質 問 回 答 書

工 事 名：令和 6 年度 静岡県立総合病院 劣化改修建築工事

別 紙

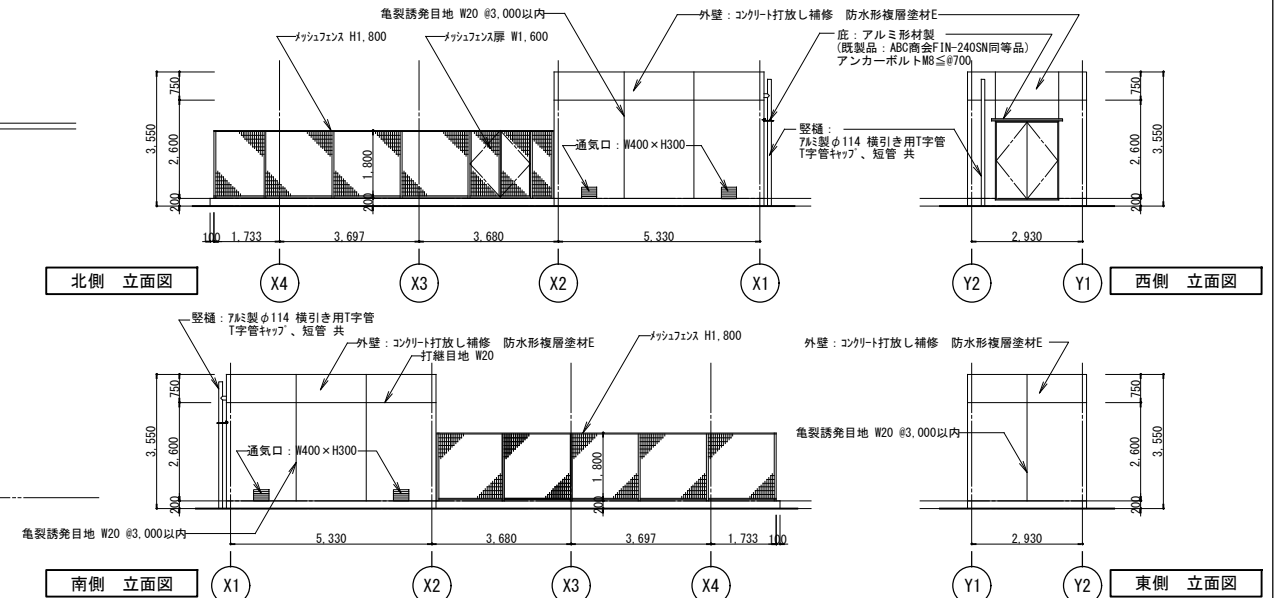
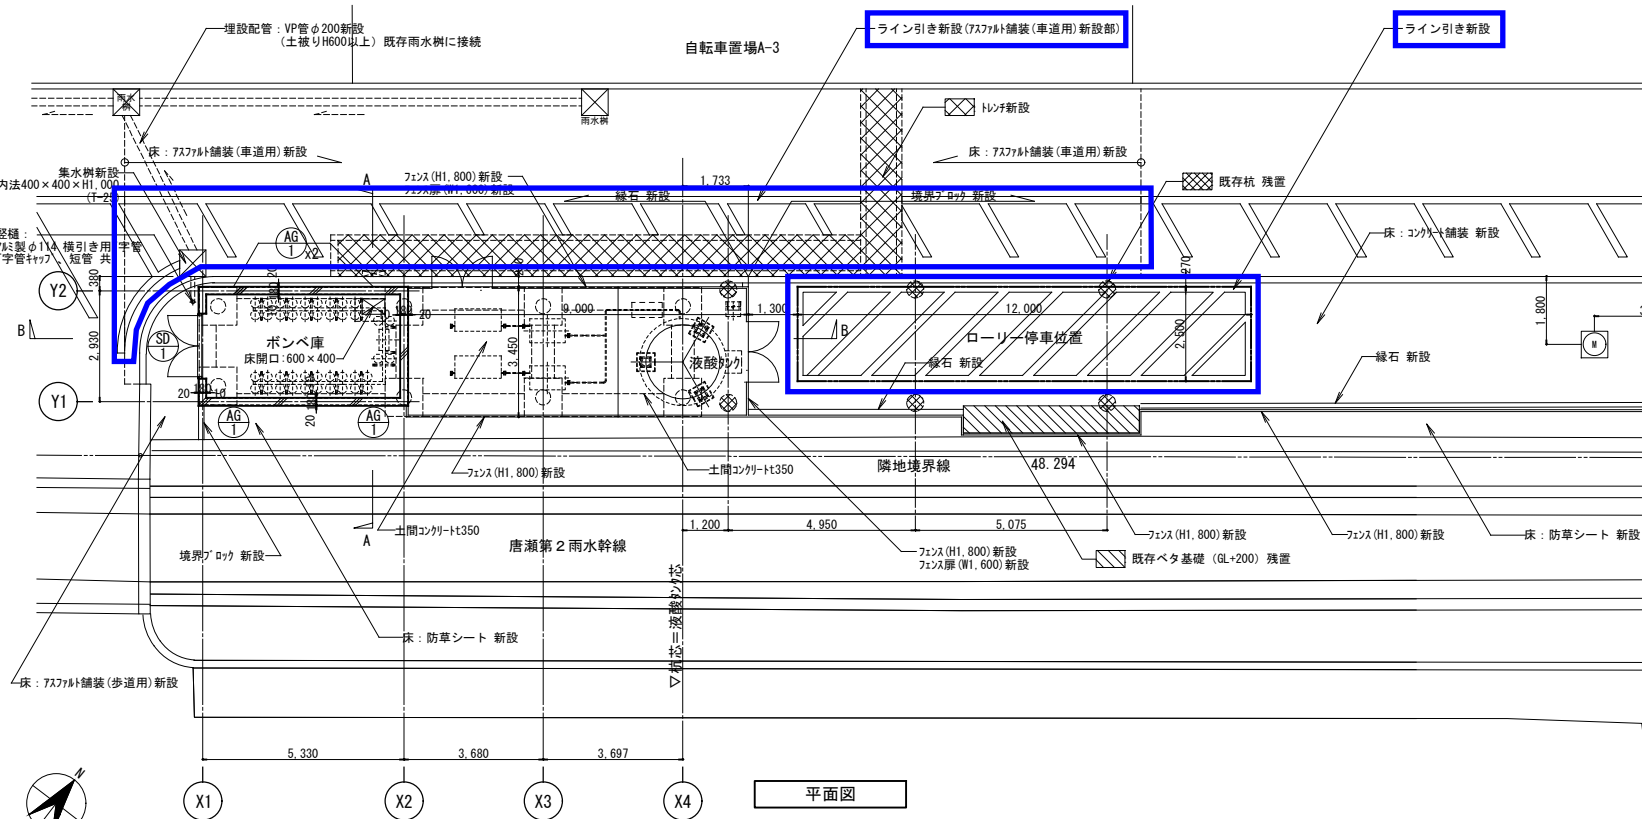
9	RA-006 数量書 P74	石綿含有建材 の事前調査に ついて	『その他 監督員の指 示による 4 か所』と記 載がありますが、アスベ スト含有が新たに判明 した、材・部位の解体・ 搬出・集積・処分は別途 精算と考えてよろしい でしょうか。ご指示くだ さい。	貴見のとおりです。
10	RA-001b	建設発生土の 処理	RA-001b 図 『2 建設 発生土の処理』に指定搬 出場所が記載されてお りますが、施工者の任意 としてもよろしいでし ょうか。ご指示くださ い。	契約後、監督員との協議により ます。
11	RA-048 数量書 P74, 76	仮設間仕切り	4F 屋上、7F 屋上での 仮設間仕切りの設置目 的が不明です。4F, 7F の 機械室内での具体的な 作業内容、設置期間をご 指示下さい。	本館外壁防水施工時に発生する 臭気に対し、施工場所に近い外 調機給気ガラリから建物内に取 込まないようにするための対策 です。外調機給気ガラリを閉鎖 のうえ外調機ダクトを取外して 開放し、外壁防水施工場所から 離れた所から仮設ダクトで取込 んだ空気を機械室経由で外調機 に取込みます。設置期間は 2 ヶ 月です。
12	RM-003	仮設ボンベ庫	RM-003 図に記載され ている仮設ボンベ庫の 壁や屋根、扉の詳細が記 載されておらず不明で す。ご指示ください。	壁・扉：積水樹脂 めかくしパネ ル BF_H1800 同等品、屋根は不 要です。
13	RM-003	仮設ボンベ庫	RM-003 図に記載され ている仮設ボンベ庫の 設置位置が不明です。ご 指示下さい。	RM-003 図の X20－X21 間の別図 参照が仮設ボンベ庫設置位置と なります。

【既存】ボンベ庫・液酸タンク置場 解体図

※複層仕上塗材は石綿含有調査(定量分析)、スチール扉鉄部塗装は鉛・カド含有調査(定量分析)を行うこと。

【新設】ボンベ庫・液酸タンク置場
